福建中州新材料科技有限公司高端氟新材料项目总平图（一期第二批变更前）

福建中州新材料科技有限公司高端氟新材料项目总平图（一期第二批变更后）

- (一期第二批) 主要平面及总图调整
- 1、门卫2占地面积由原33.84m²调整为34.038m²，其他不变。地
 - 2、原料及成品仓库建筑占地面积、计容面积、规划高度、建筑高度调整。
 - 3、控制楼外框尺寸调整，建筑占地面积、建筑面积、计容面积、规划高度、建筑高度相应调整。坐标调整。
 - 4、甲类仓库1满外尺寸调整，建筑占地面积、建筑面积、计容面积、规划高度、建筑高度相应调整。坐标调整。
 - 5、消防泵房消防水池满外尺寸调整，建筑占地面积、建筑面积、计容面积、规划高度、建筑高度相应调整。坐标调整。
 - 6、危废暂存间满外尺寸调整，建筑占地面积、建筑面积、计容面积、规划高度、建筑高度相应调整。坐标调整。
 - 7、现场机柜室满外尺寸调整，建筑占地面积、建筑面积、计容面积、规划高度、建筑高度相应调整。坐标调整。
 - 8、项目一期第二批主要技术经济指标对应调整。
 - 9、厂区主要技术经济指标对应调整。
 - 10、建构物一览表对应调整。

门卫二平立剖面图（变更后）

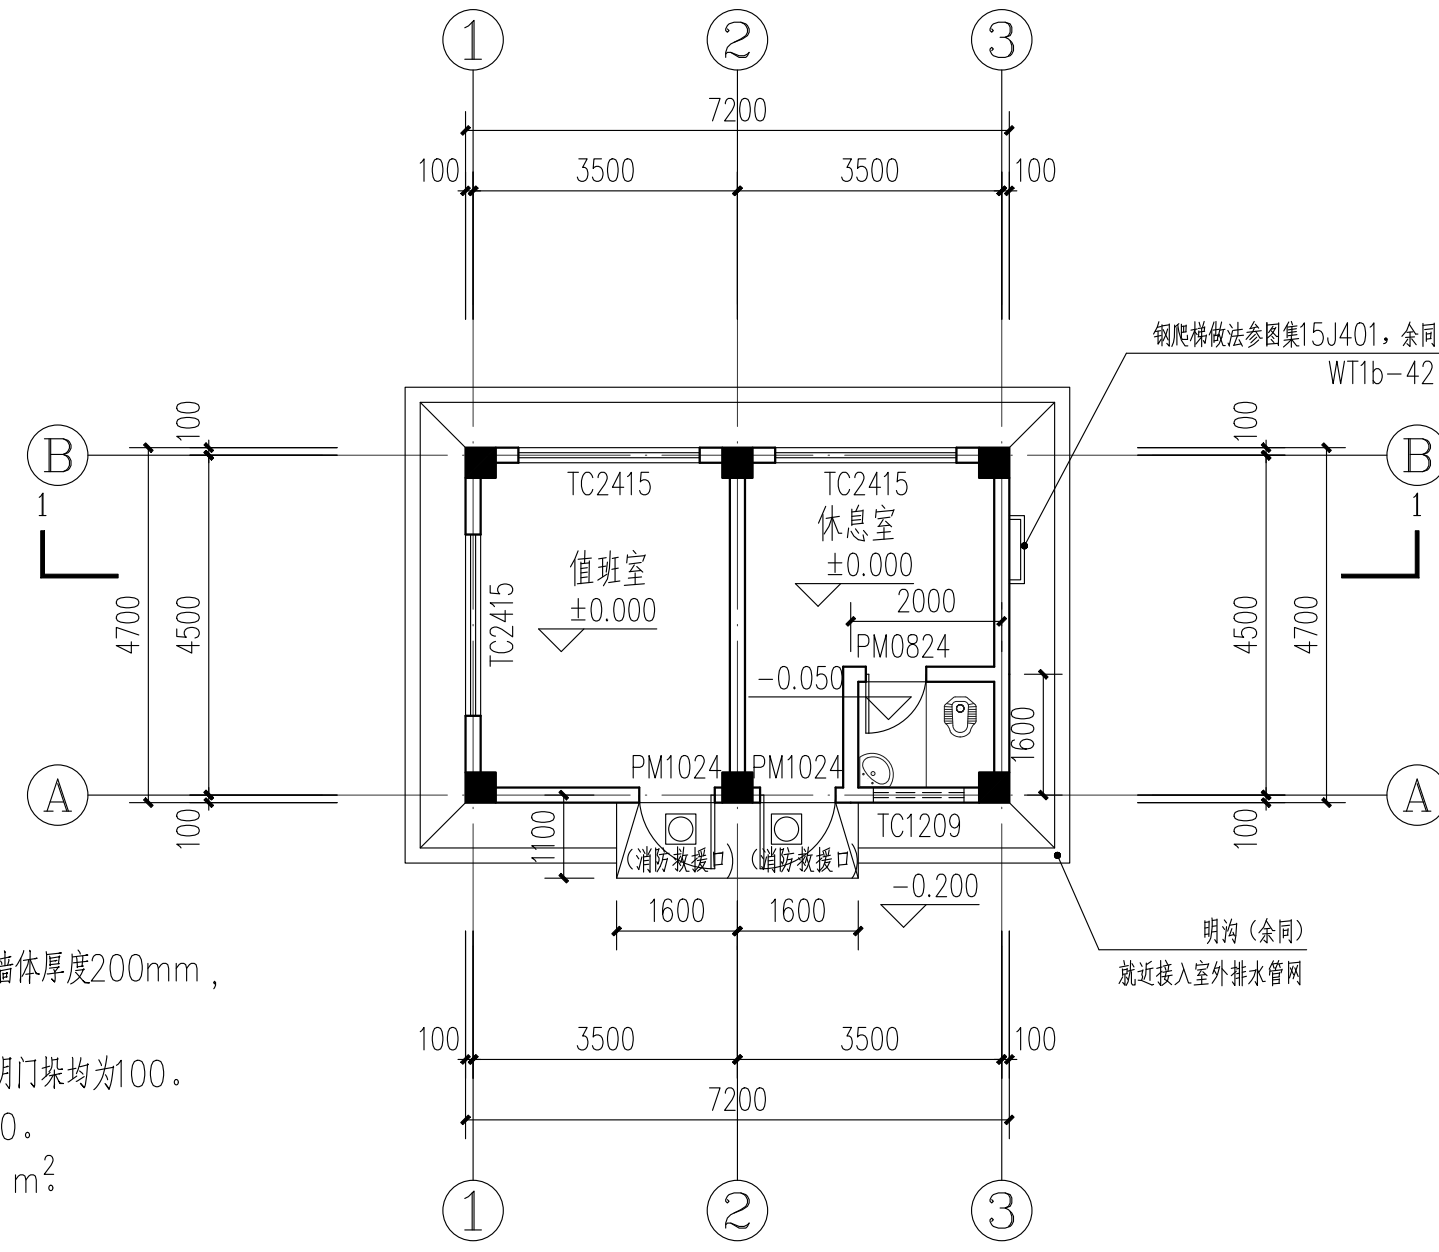
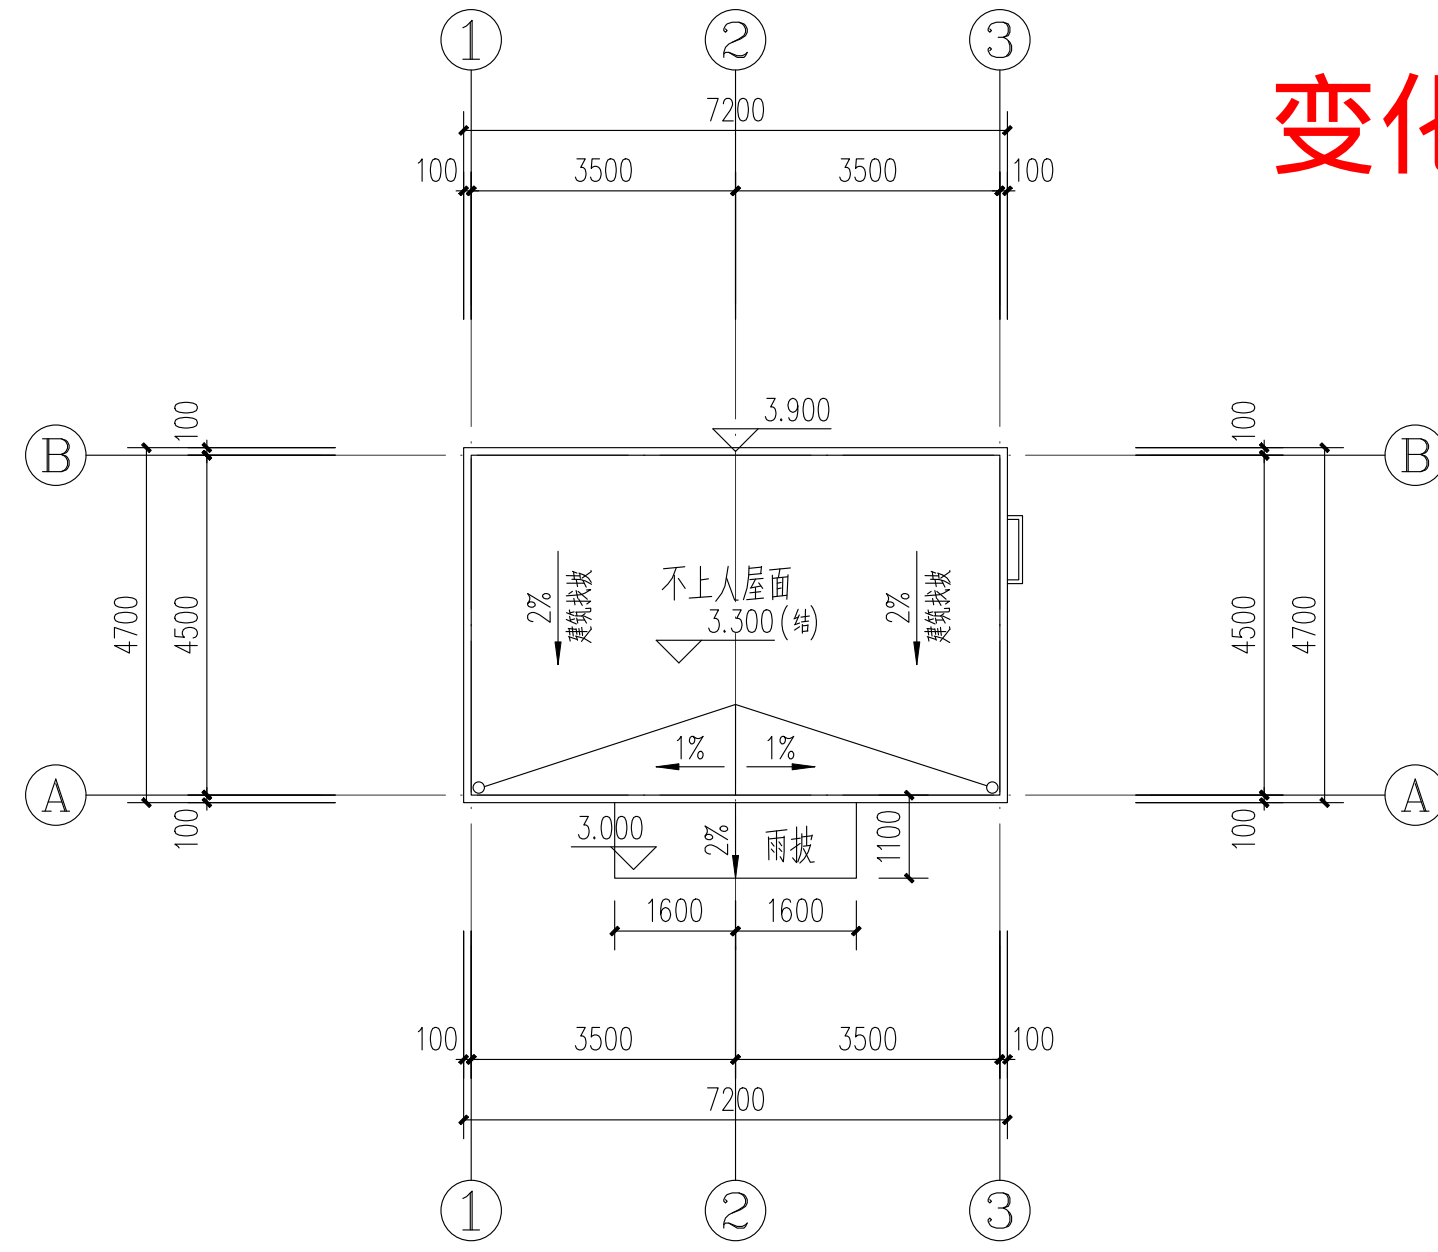
变化1：建筑占地面积调整。

门卫二建筑特征	
耐火等级	二级
建筑层数	1
建筑高度(米)(规划高度)	4.100
建筑高度(米)(防火高度)	3.500
占地面积(平方米)	34.038
建筑面积(平方米)	33.84
计容面积(平方米)	33.84

原料及成品仓库立面剖面图(变更后)

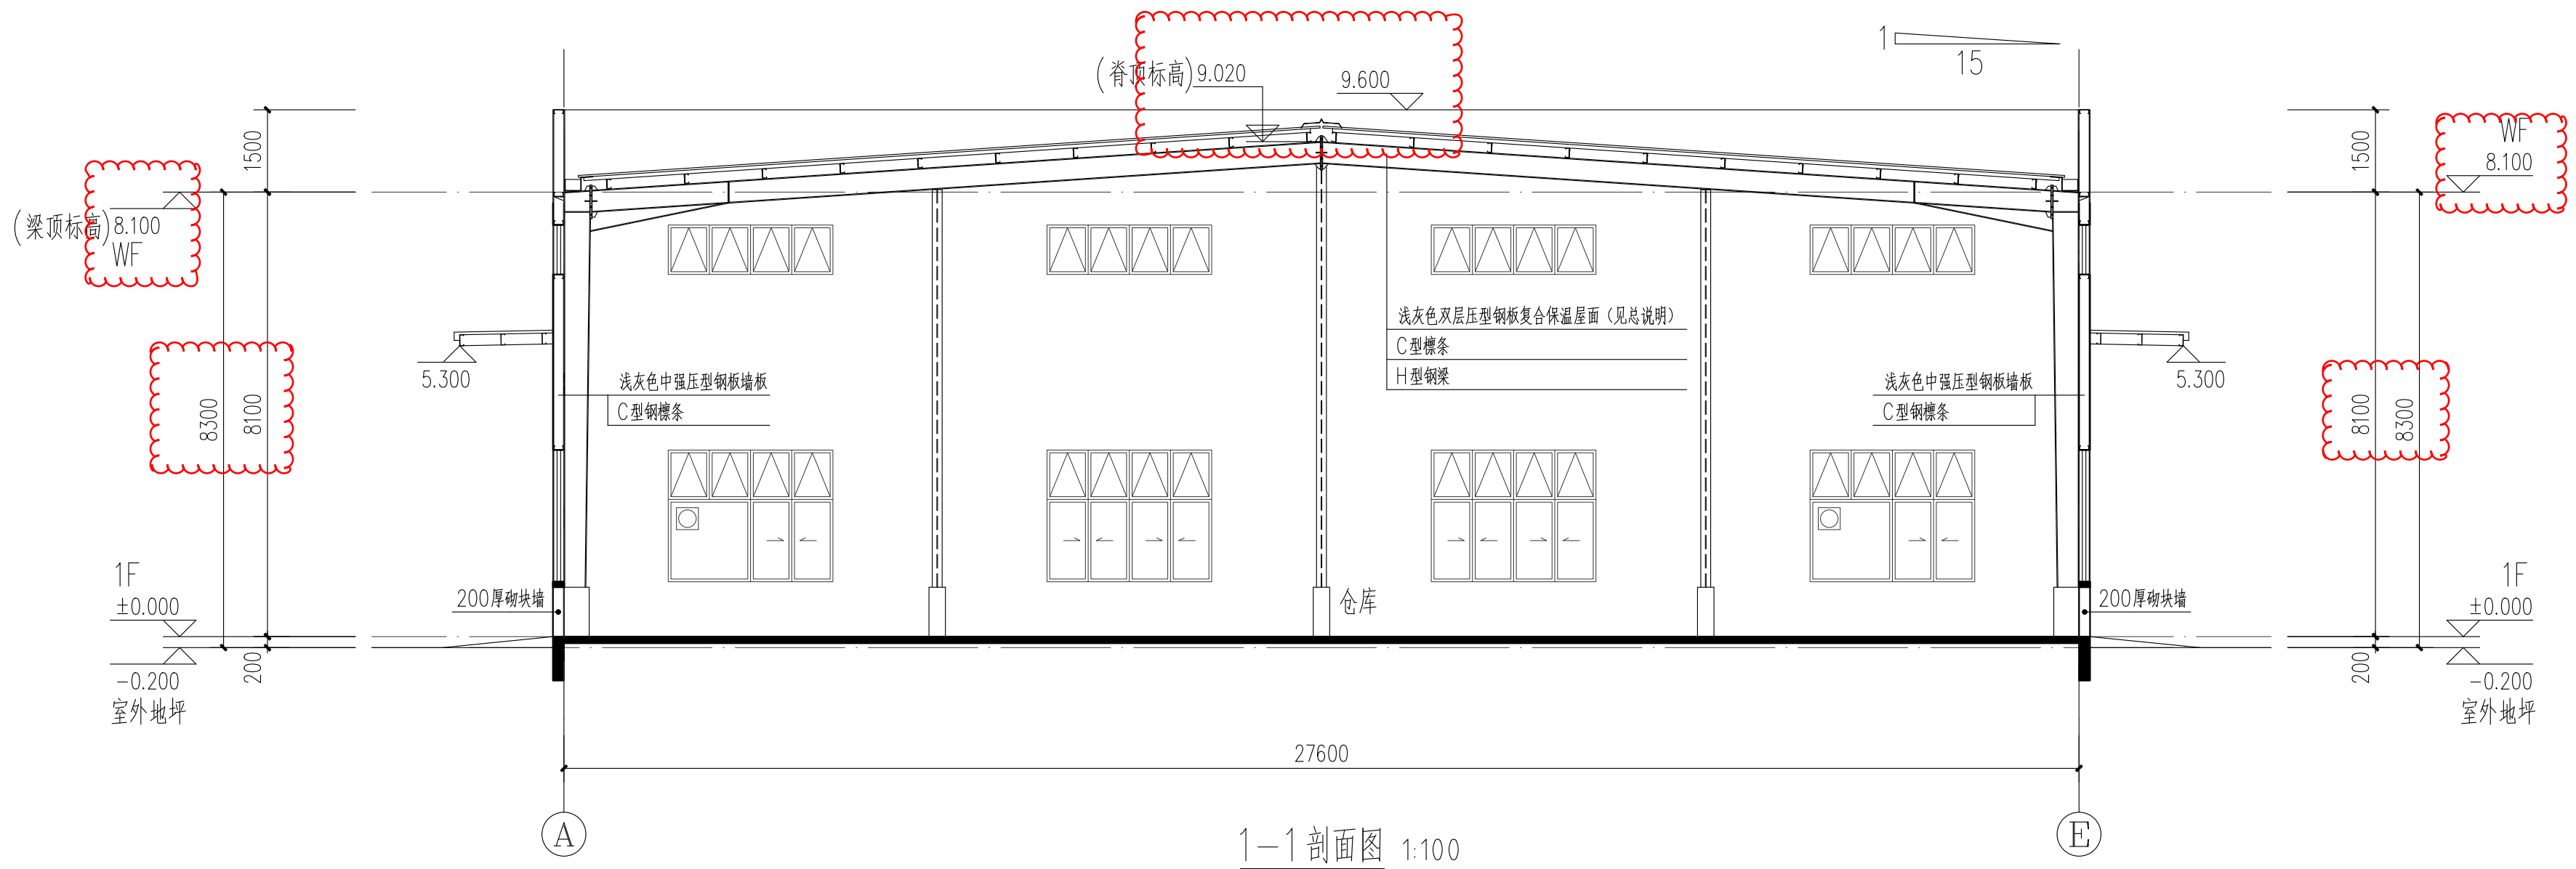
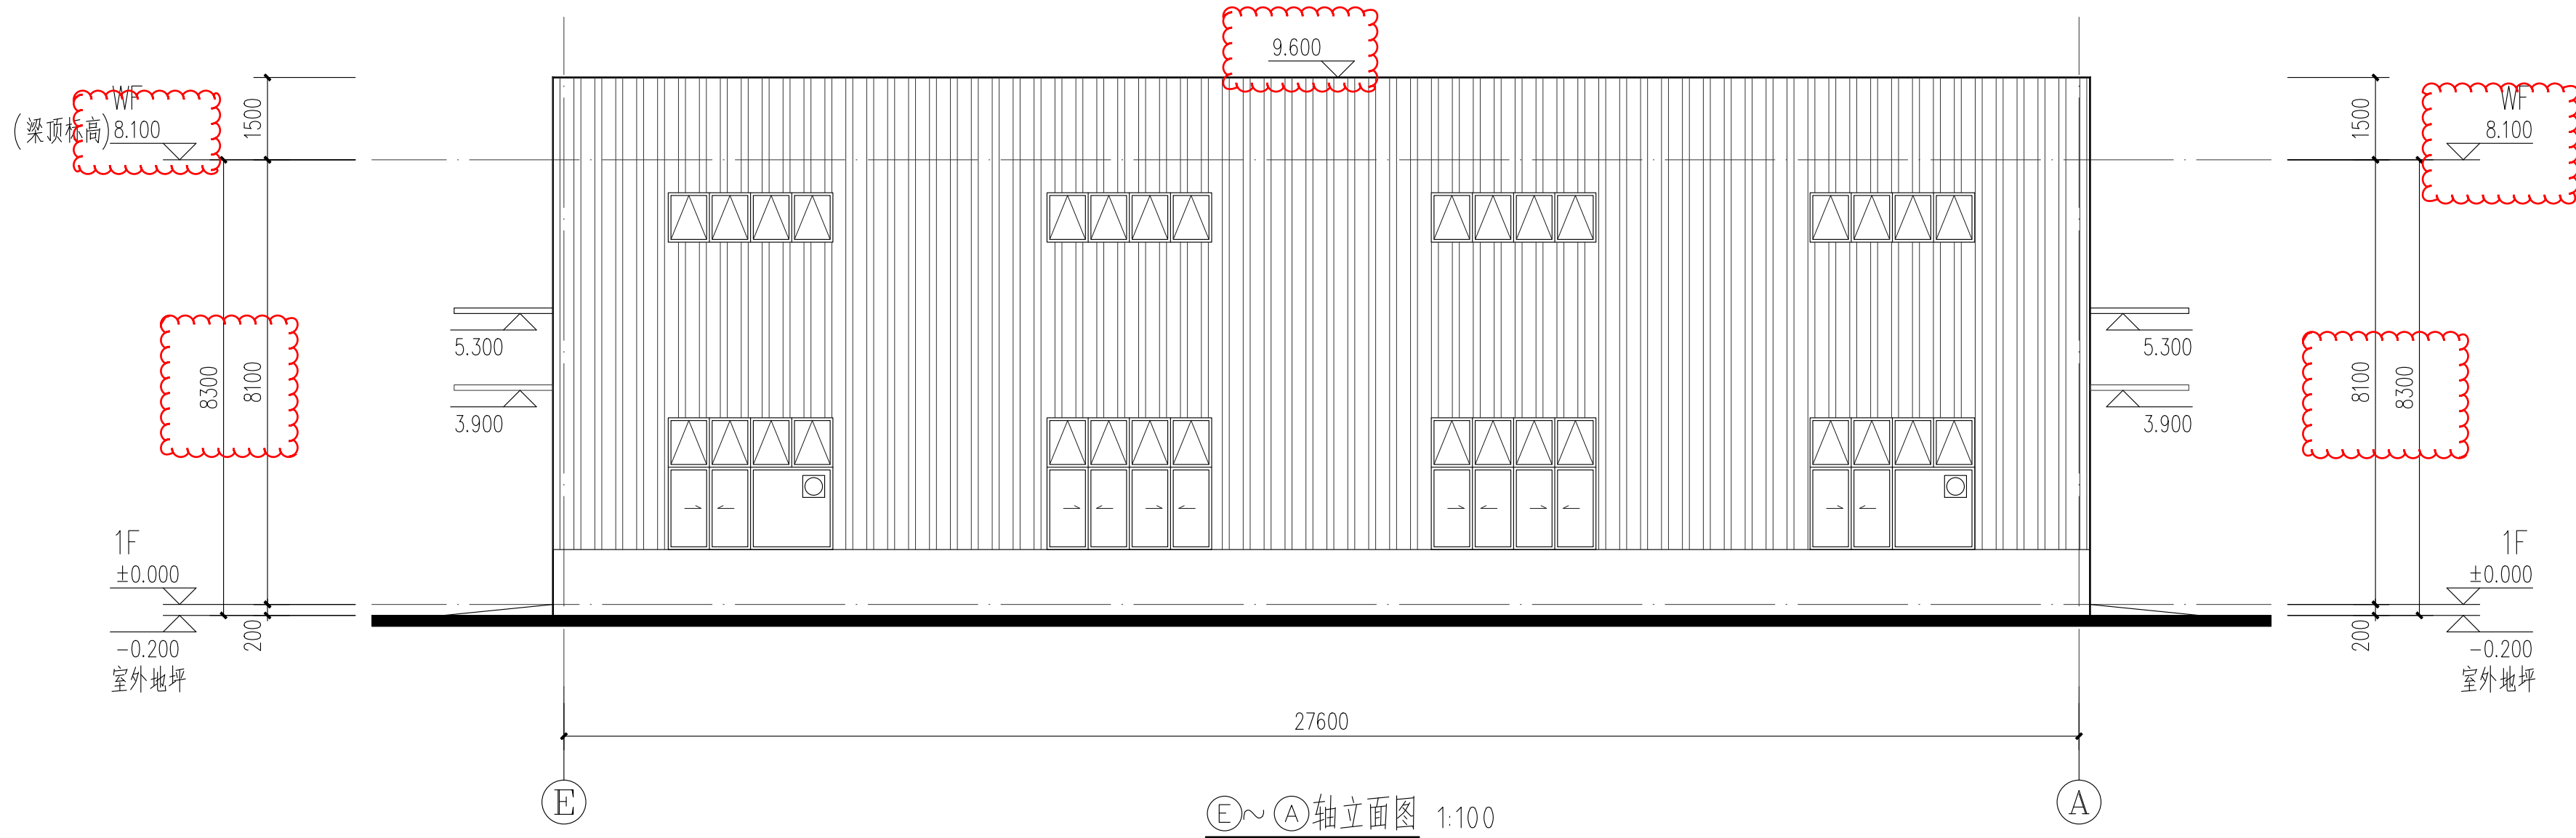
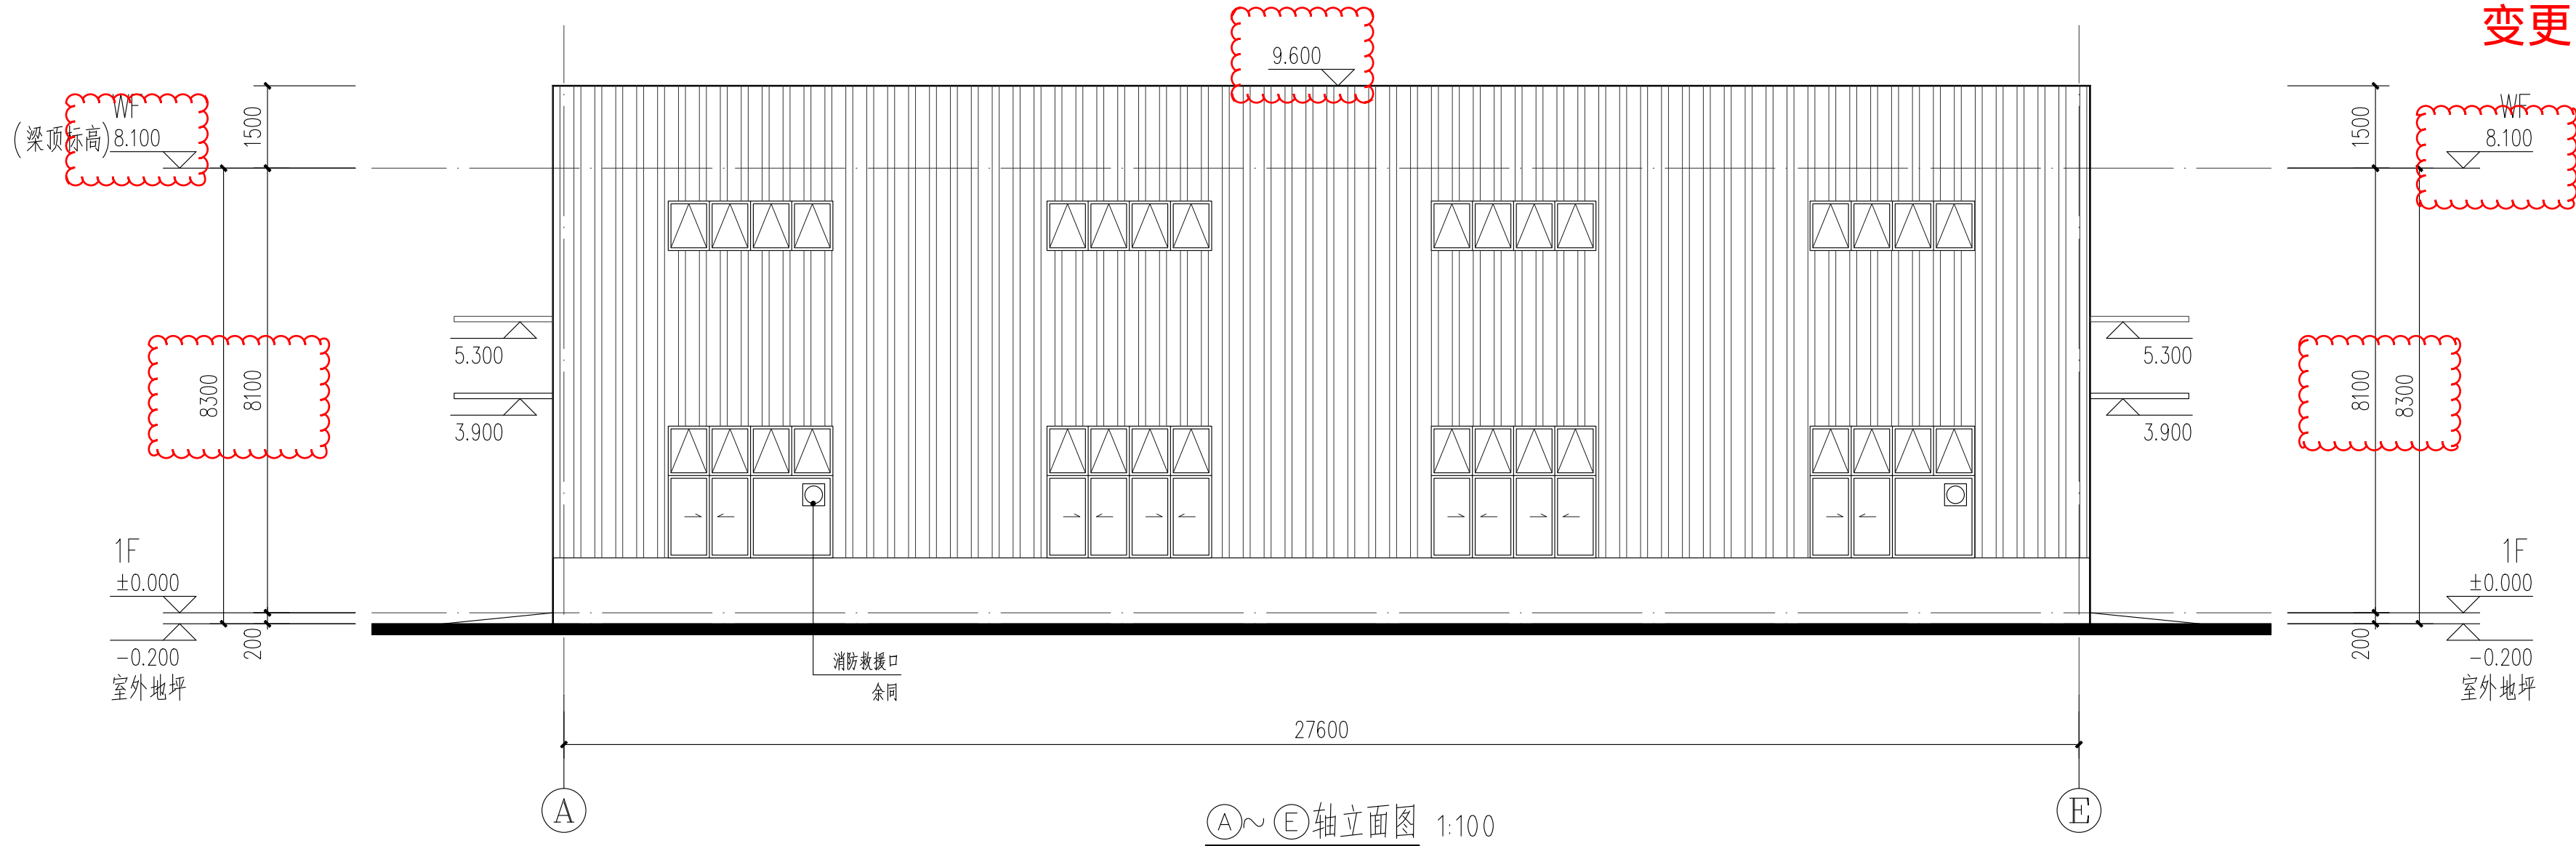
变更内容: 1、建筑规划高度、建筑高度调整。
